訂正のお願い

2025. 6 株式会社自研センター

*No.J-780 ホンダ フリード (GB5・6・7・8系) 2017年2月について、下記の通り訂正いたします。

P.25 B150

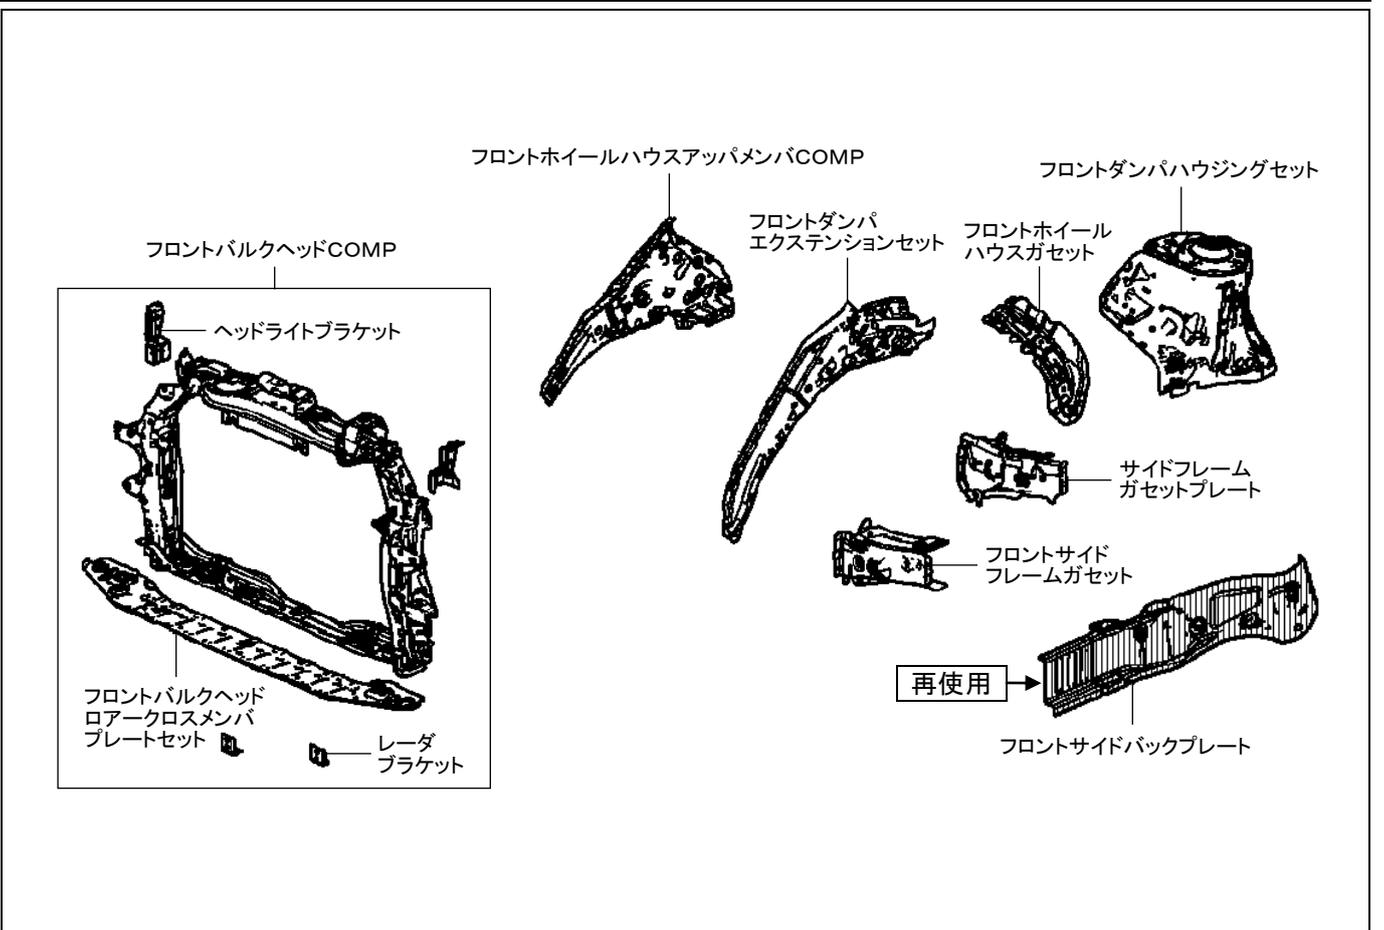
指数テーブル欄の指数値の訂正ならびに(含)作業および部品に変更がありましたので該当ページを差替え願います。

B150	
(1)フロントバルクヘッドCOMP、片側フロントダンパエクステンションセット、片側フロントダンパハウジングセット取替	
2WD 左側 <u>6.70</u>	<p>取外し状態</p> <ul style="list-style-type: none"> ・フロントバンパフェイス ・フロントバンパビームCOMP ・両側ヘッドライトAssy ・ボンネットCOMP ・ボンネットヒンジCOMP
2WD 右側 <u>7.00</u>	<ul style="list-style-type: none"> ・フロントワイパモータCOMPおよびフロントワイパリンクCOMP ・フロントフェンダパネルCOMP ・コンデンサAssy ・ラジエタCOMP ・エンジンアンダカバー ・フロントサスペンション
(含)作業および部品	
<ul style="list-style-type: none"> ・サイドフレームガセットプレート取替 ・フロントサイドフレームガセット取替 ・フロントホイールハウスアッパメンバCOMP取替 ・フロントホイールハウスガセット取替 ・<u>フロントサイドバックプレート(再使用)</u> ・付属品 	
4WD 左側 <u>6.70</u>	<p>取外し状態</p> <ul style="list-style-type: none"> ・フロントバンパフェイス ・フロントバンパビームCOMP ・両側ヘッドライトAssy ・ボンネットCOMP ・ボンネットヒンジCOMP ・フロントカウルトップ Assy
4WD 右側 <u>7.00</u>	<ul style="list-style-type: none"> ・ダッシュボードアッパリッドCOMP ・フロントワイパモータCOMPおよびフロントワイパリンクCOMP ・フロントフェンダパネルCOMP ・コンデンサAssy ・ラジエタCOMP ・フロントサスペンション
(含)作業および部品	
<ul style="list-style-type: none"> ・サイドフレームガセットプレート取替 ・フロントサイドフレームガセット取替 ・フロントホイールハウスアッパメンバCOMP取替 ・フロントホイールハウスガセット取替 ・<u>フロントサイドバックプレート(再使用)</u> ・付属品

<ul style="list-style-type: none"> ・[除]マスタシリンダAssy、マスタパワーセット ・[除]タンデムモータシリンダセット ・[除]ペダルフィールシミュレータセット ・[除]エンジンルーム内配線・配管および付属品

P.150 ボデー寸法図

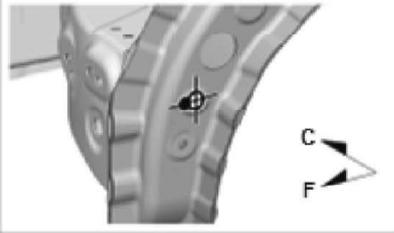
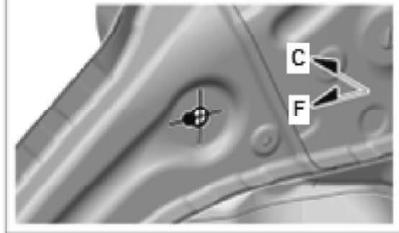
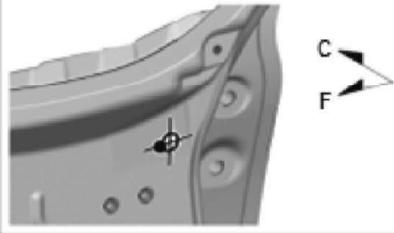
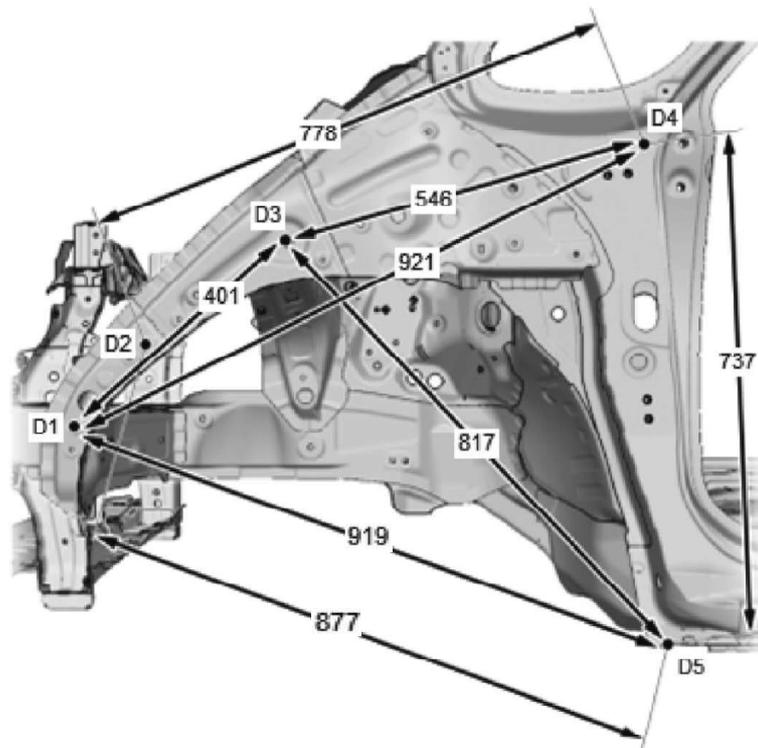
メーカー資料の訂正に伴いボデー寸法図を訂正いたしましたので該当ページを差替え願います。

■ホイールハウス ロア メンバ位置 (実測寸法)

P. 22 B100,110

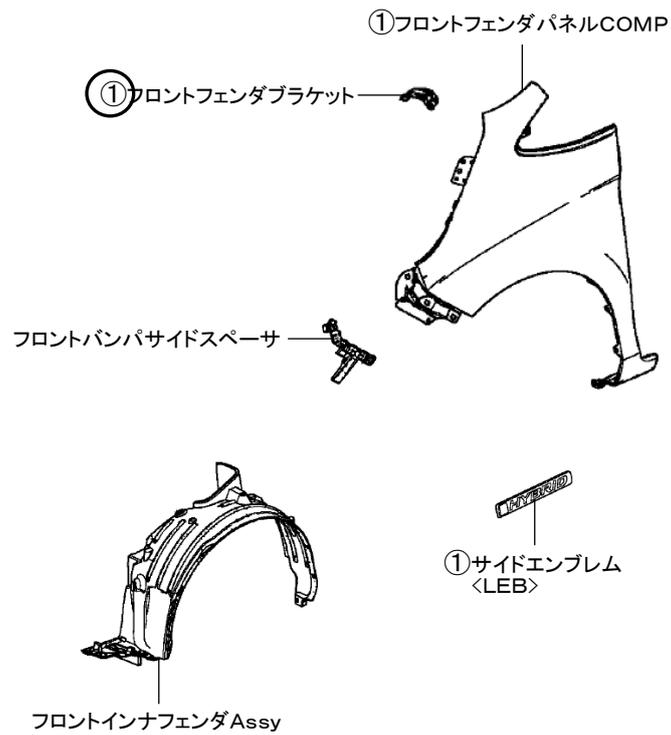
イラスト欄の一部に誤りがあったため、該当ページを差替え願います。
